PROYECTO “URBANIZACIÓN VISTAS DEL LAGO”

“PRIMERA INFORMACIÓN ACLARATORIA”

SOLICITADA EN LA NOTA DRCH-AC-2397-08-2022

ATIENDE LA NOTA DRCH-AC-2397-08-2022

Figura No. 9. Simulación de mancha de inundación. **Fuente:** Estudio Hidrológico de la Qda. Barro Blanco, 2022

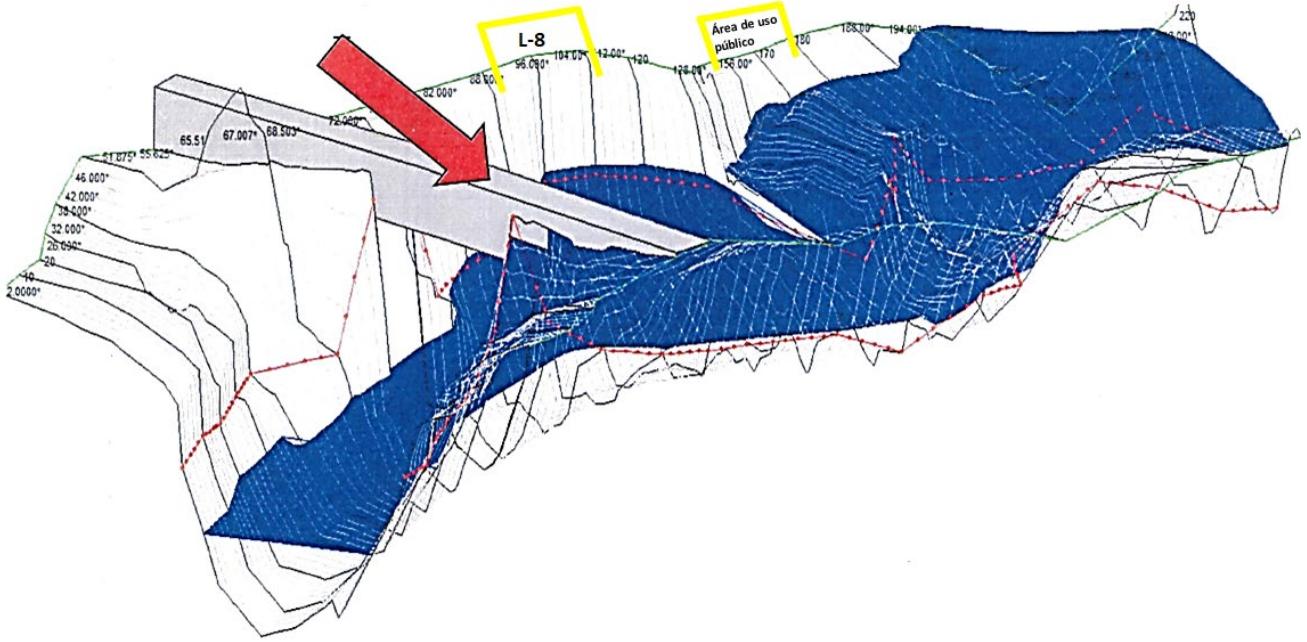
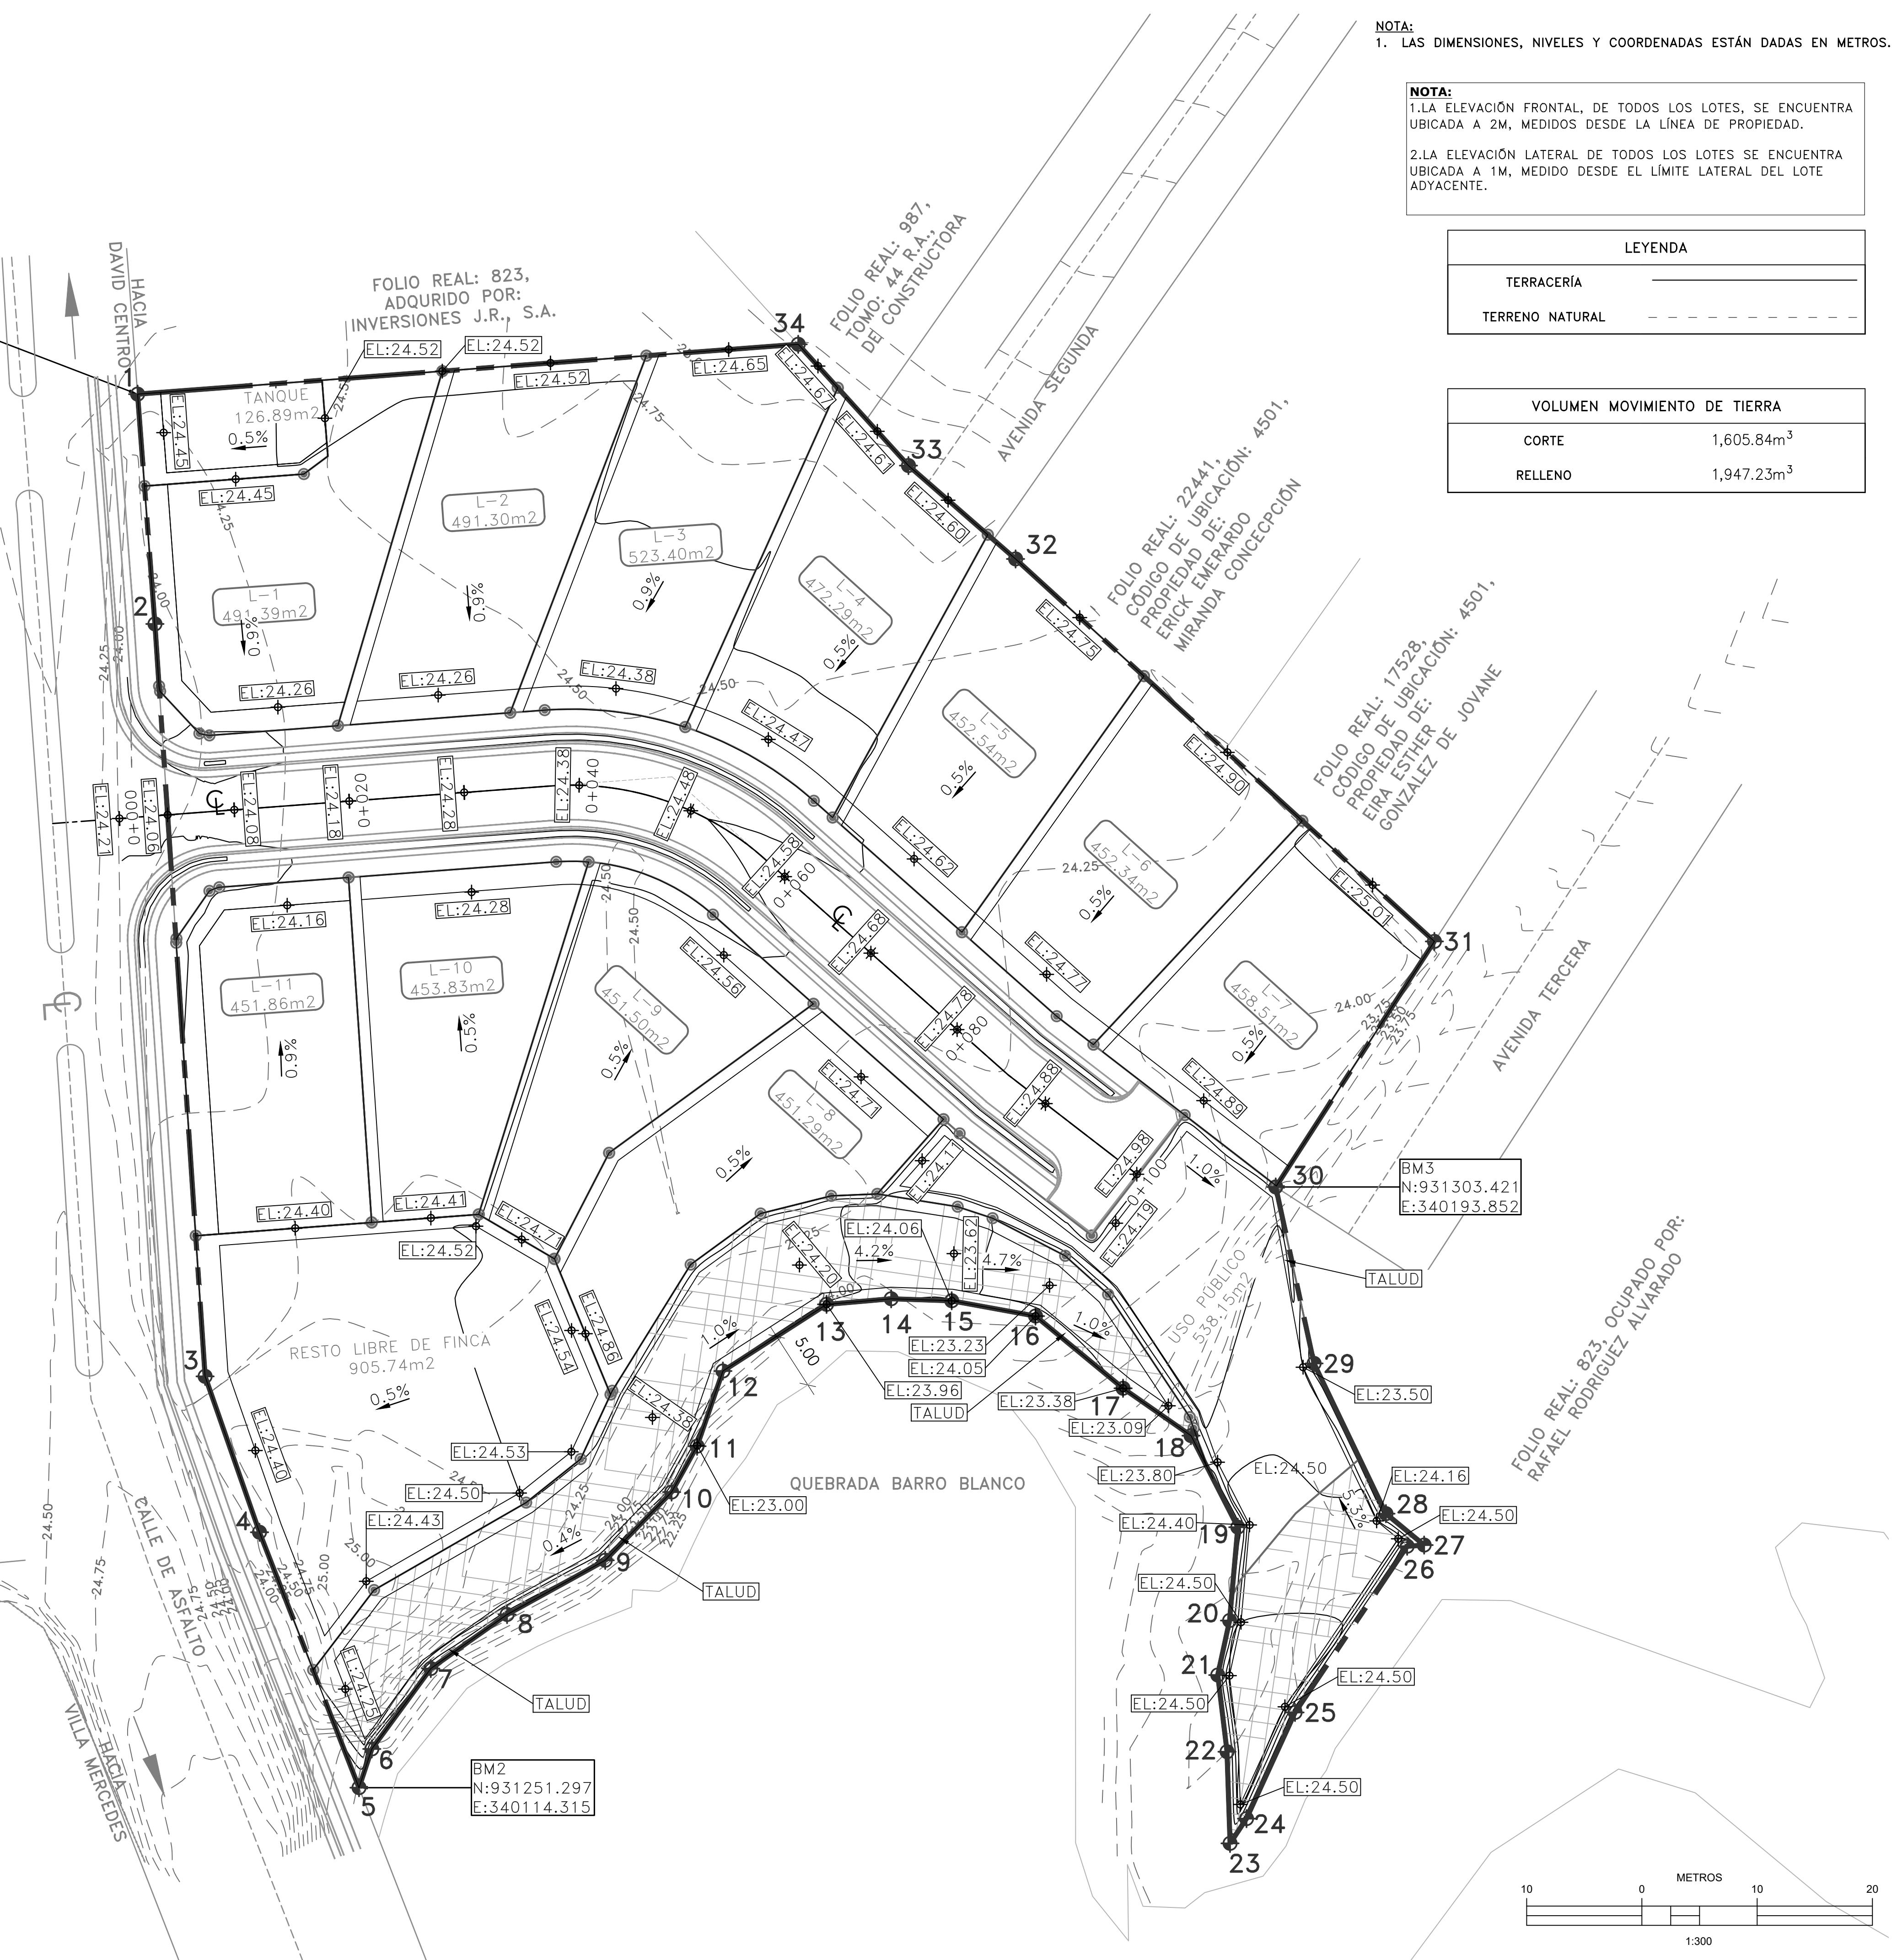
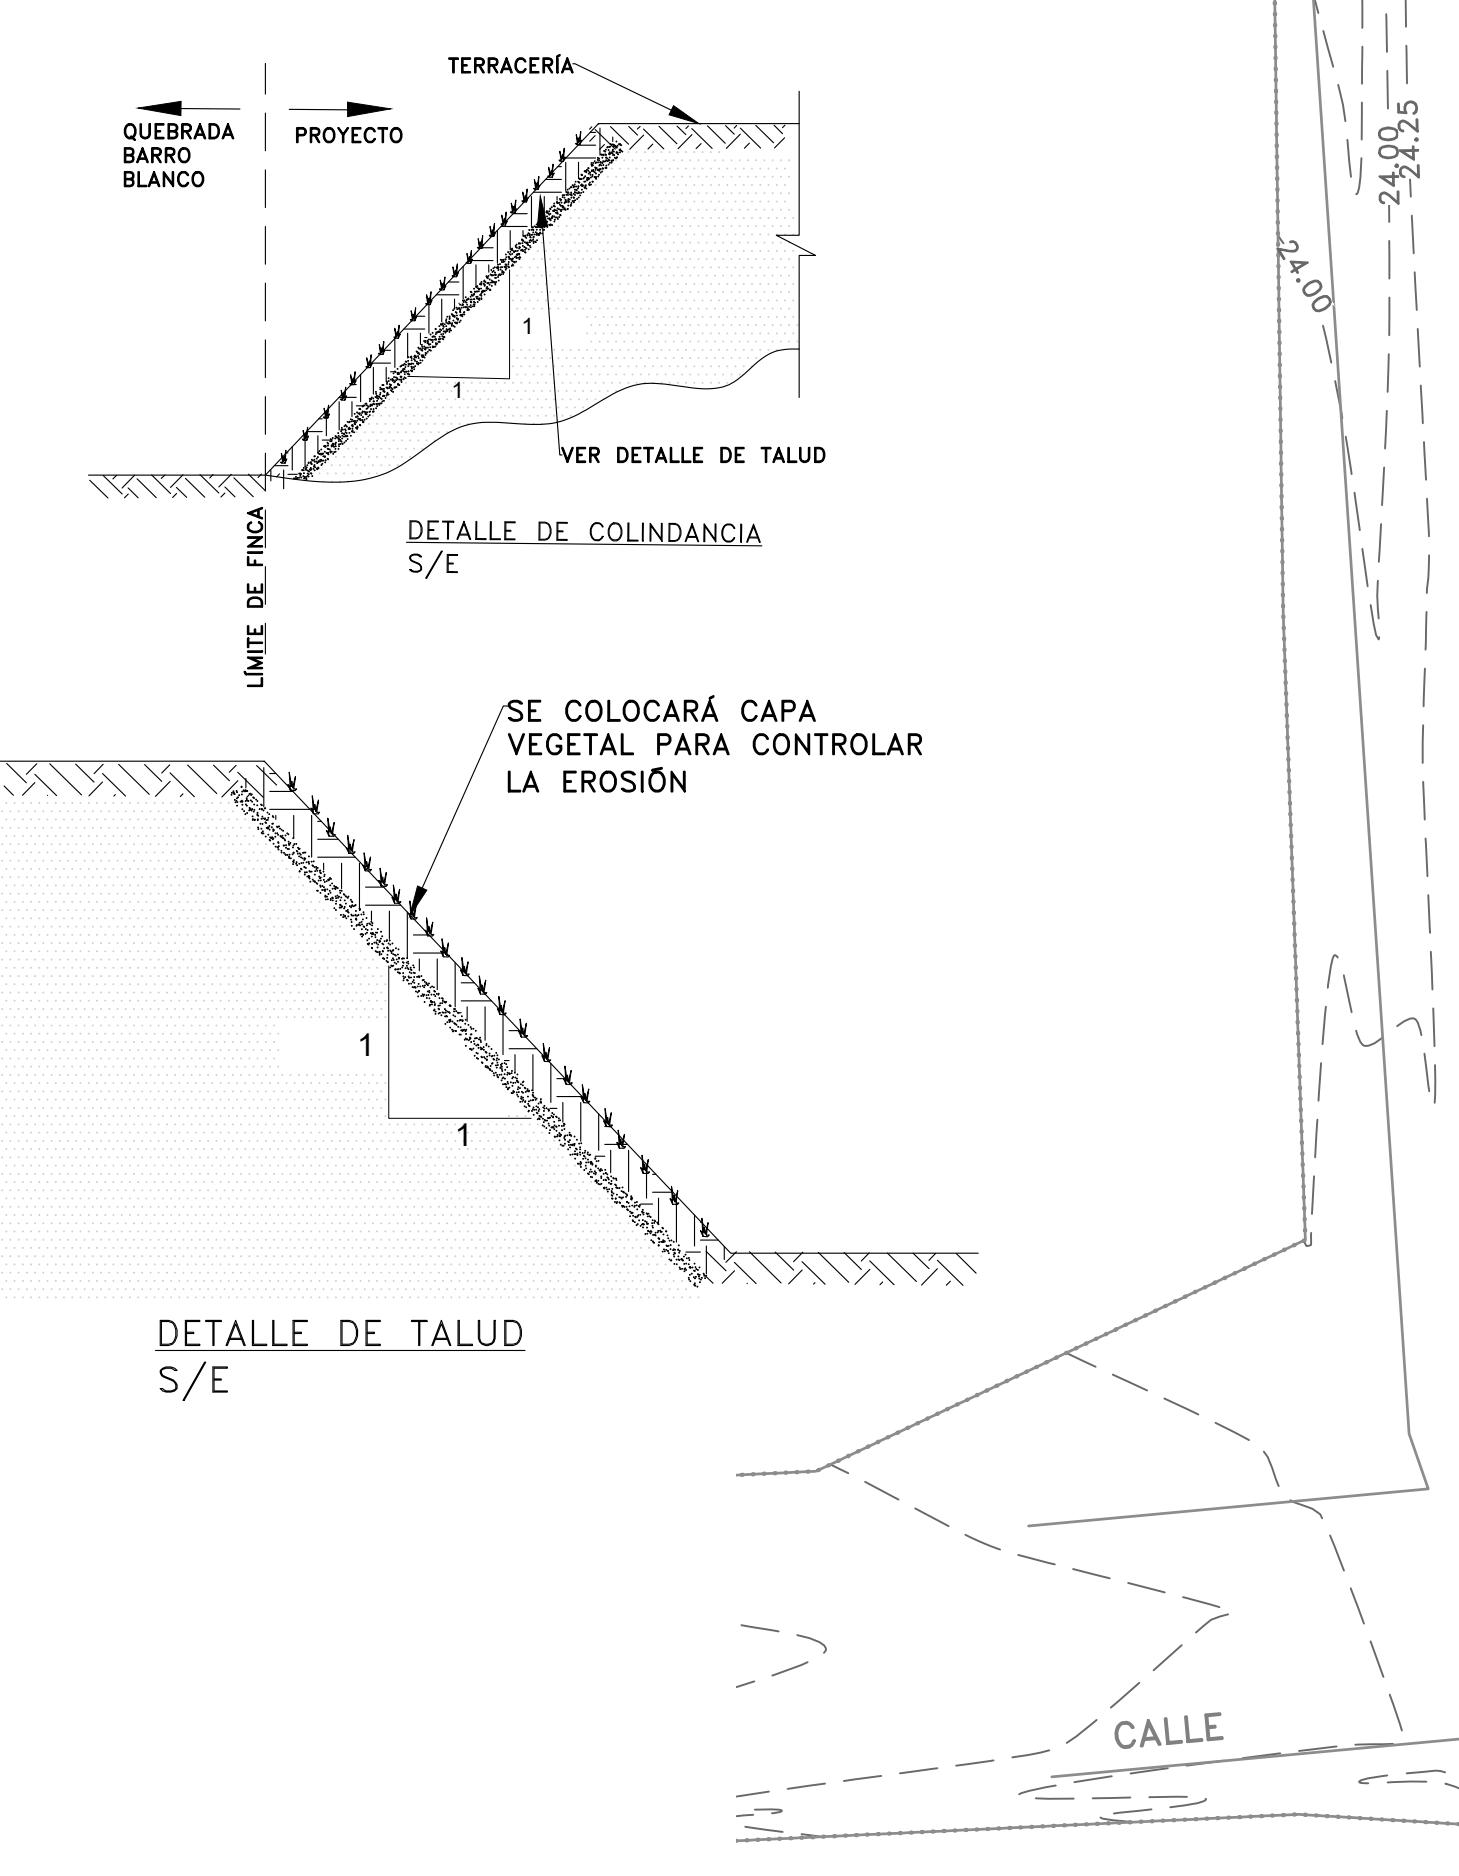
5. En el informe SINAPROC-DPM-CH-037/26-04-2022, se indica lo siguiente: No se recomienda el desarrollo de los lotes próximos al lago de la quebrada Barro Blanco. De realizar algún desarrollo urbanístico garantizar la seguridad de los lotes se deberá realizar la construcción de un muro que impida el ingreso de agua a las viviendas.

- a. Aportar información referente a los ajustes solicitados por SINAPROC. (planos y descripción de trabajos a realizar)

Los lotes L-8 y el área de uso público, se encuentran por arriba de los niveles de terracería segura y se encuentran alejados de inundación de acuerdo con el estudio hidrológico y los anexos. Las secciones del lote L-8 que van de la 0K-090 a 0K-110 y el área de uso público que van de 0K-150 a 0K-180. En la siguiente imagen puede observar el simulacro de inundación. Dado que estos lotes comprenden las distancias de separación del borde del cauce, incluso mayores a los diez metros y que están cuando menos igual o por encima del Nivel Seguro de Terracería, con lo que no serían inundables, en consecuencia, no sería necesaria la construcción de un muro, y se cumple con las recomendaciones de SINAPROC.
